**Lista di controllo per la valutazione preliminare
(art. 6, comma 9, D.Lgs. 152/2006)**

AUTOSTRADA A14 BOLOGNA-BARI-TARANTO, TRATTO BOLOGNA BORGO PANIGALE - BOLOGNA SAN LAZZARO, POTENZIAMENTO IN SEDE DEL SISTEMA AUTOSTRADALE E TANGENZIALE DI BOLOGNA – PASSANTE DI BOLOGNA. SVINCOLO SAN DONATO (MODIFICA CONFIGURAZIONE DI PROGETTO)

Figura 5 - Planimetria Progetto approvato – Chiusura parziale svincolo 9

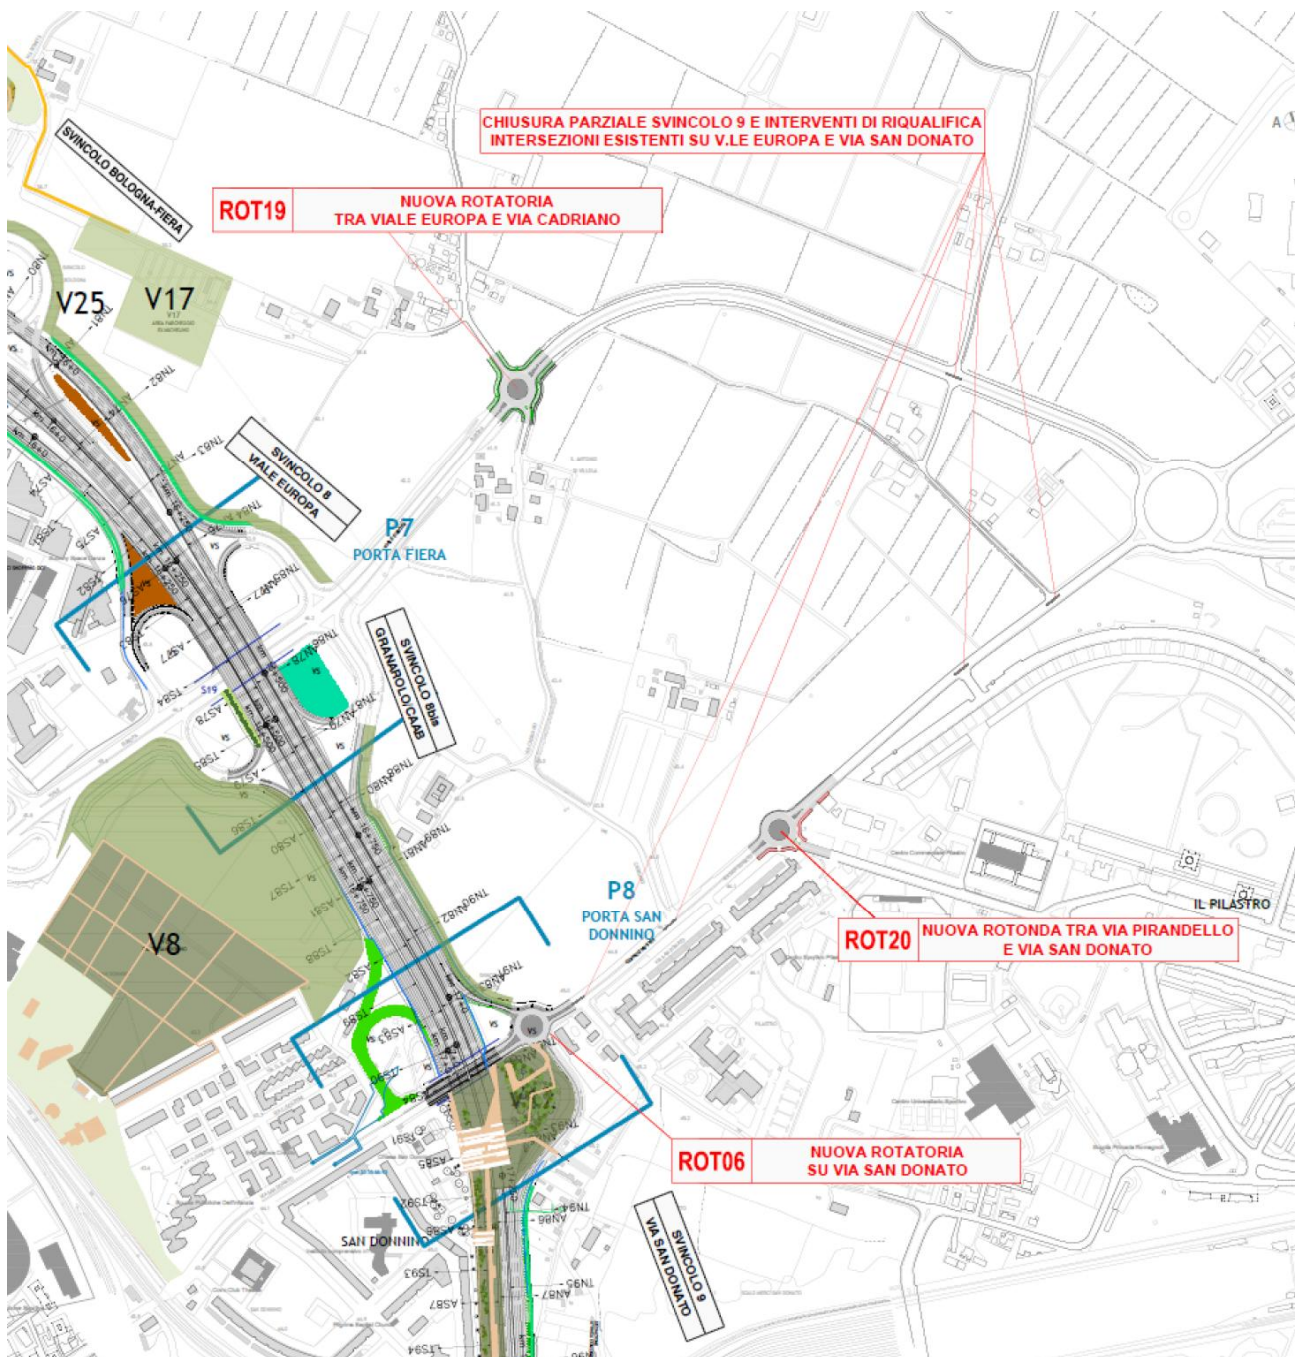
Il Progetto di adeguamento e potenziamento del sistema Autostrada – Tangenziale sottoposto a Valutazione di Impatto Ambientale e depositato in sede di C.d.S. Ministeriale, a seguito dell'allargamento dell'intero sistema complanare e dell'inserimento della Galleria Fonica San Donnino, per il rispetto delle caratteristiche geometriche delle rampe di svincolo imposte dalla normativa in termini di raggi di curvatura e lunghezza delle corsie di accelerazione e decelerazione, prevedeva la soppressione dello svincolo n.9 in carreggiata sud e la ridefinizione della geometria di quello in carreggiata nord con lo spostamento della rampa di immissione in tangenziale sul lato ovest di Via San Donato, e la risagomatura di quella in uscita dalla Tangenziale per renderla compatibile con la struttura della Galleria Fonica, con loro innesto sulla Via tramite una rotatoria del diametro di 50,00 metri.

Con tale assetto, il collegamento tra la carreggiata sud della Tangenziale e Via San Donato era possibile

solo attraverso Viale Europa, con un percorso per i veicoli di circa 3 km e con la necessità di una sua fluidificazione tramite la realizzazione di nuove rotonde alle intersezioni Viale Europa / Via Cadriano e Via San Donato / Via Pirandello, anch'esse previste nel Progetto approvato.

La soluzione studiata, e proposta dalla Amministrazione Comunale in sede di C.d.S., consiste nella chiusura totale dello svincolo 9 "San Donato", sia in carreggiata nord che in carreggiata sud, e nel ripristino della piena accessibilità da e per tutte le direzioni tramite la realizzazione di una bretella di collegamento tra Via San Donato e Viale Europa (cfr. Figura seguente), avente caratteristiche geometriche e funzionali di strada di categoria E Urbana di Quartiere, a ridosso della carreggiata nord della Tangenziale, di lunghezza complessiva di circa 620 metri, dei quali circa 280 metri ottenuti dalla sovrapposizione con il sedime della esistente rampa di svincolo n.8bis in carreggiata nord. Gli innesti su Viale Europa e su Via San Donato sono da prevedersi tramite rotonde:

1. la realizzazione della rotonda per l'innesto su Viale Europa permetterebbe la dismissione delle rampe 8 bis nord, garantendo l'accessibilità da e per tutte le direzioni sia per Via San Donato che per Viale Europa;
2. la rotonda per l'innesto su Via San Donato era già prevista in corrispondenza di Via del Pilastro, ma viene leggermente traslata verso ovest per le esigenze di inserimento della linea tranviaria.
